**AVIS RELATIF À LA PROTECTION
CONTRE LES EVENTUELS EFFETS NOCIFS ET NUISANCES
PROVOQUÉS PAR LES RAYONNEMENTS NON IONISANTS
GÉNÉRÉS PAR DES ANTENNES ÉMETTRICES STATIONNAIRES**

Commune : PHILIPPEVILLE - Exploitant : PROXIMUS

Référence exploitant : 71MRT_02

Rapport n° 399 / 2025

Figure 1 : Vue en plan des lieux de séjour et des points de contrôle

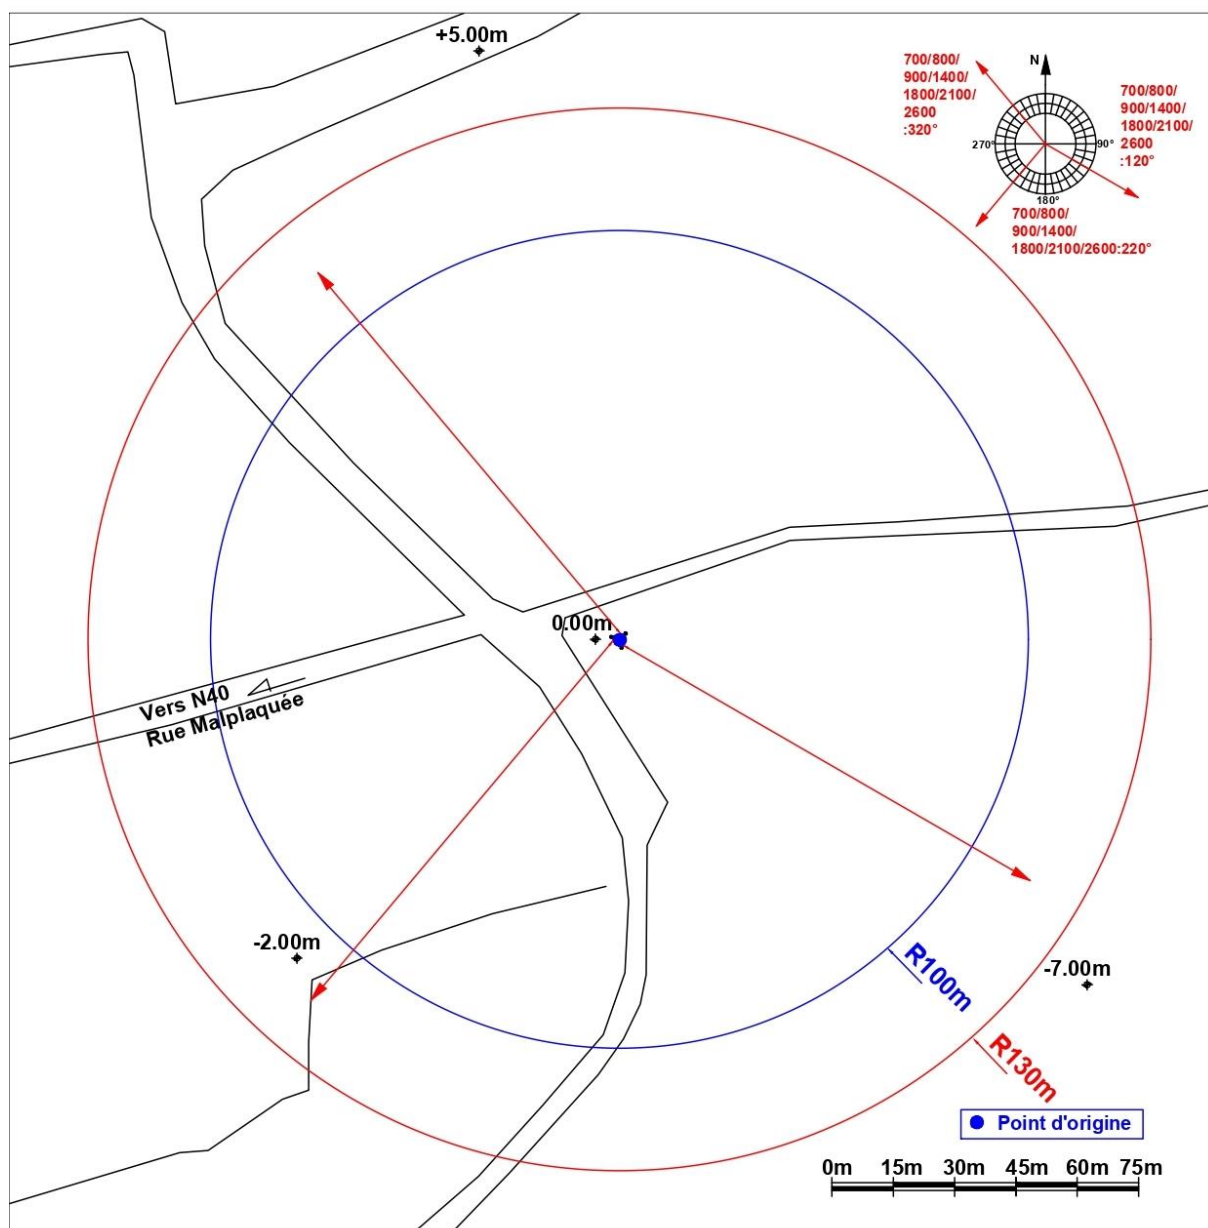
En ce qui concerne les antennes de l'installation mentionnées dans le tableau 1, la distance maximale à laquelle la limite pourrait être atteinte, à l'extérieur, est égale à 93,5 m. S'il n'y a pas de LS à une distance inférieure, les antennes respectent forcément la limite d'immission.

Dans le cas des LS situés à l'intérieur des bâtiments, une atténuation d'obstacle est prise en compte et il en résulte que la distance maximale à laquelle la limite pourrait être atteinte se réduit à 66,2 m.

Figure 2 : Vue en plan des installations d'antennes dans un rayon de 300 mètres autour de l'installation faisant l'objet de la demande d'avis

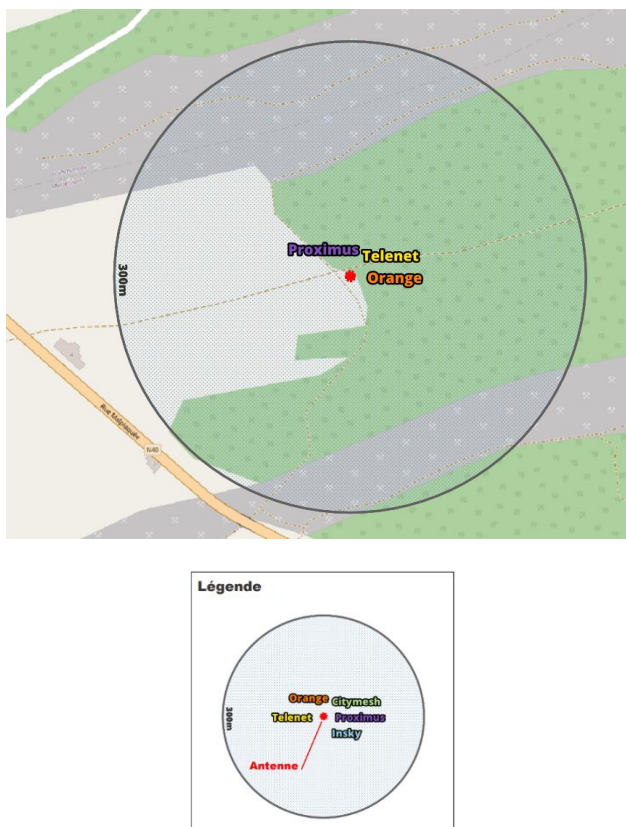
- il y a au plus 4 installations d'antennes émettrices stationnaires présentes dans la zone d'évaluation de 300 mètres de rayon représentée dans la figure 2, y inclus l'installation référencée dans le paragraphe 2 : la limite cumulative définie à l'article 4, §2 du décret est nécessairement respectée dans les lieux de séjour à l'intérieur de la zone d'évaluation de 300 mètres de rayon ;

Compte tenu des considérations ci-dessus, il apparaît que l'intensité du rayonnement électromagnétique généré, dans les lieux de séjour situés dans un rayon de 300 mètres autour de l'installation référencée dans le paragraphe 2, par l'ensemble des antennes émettrices stationnaires de l'ensemble des exploitants du même site d'antennes émettrices stationnaires respecte la limite fixée à l'article 4, § 2 du décret.
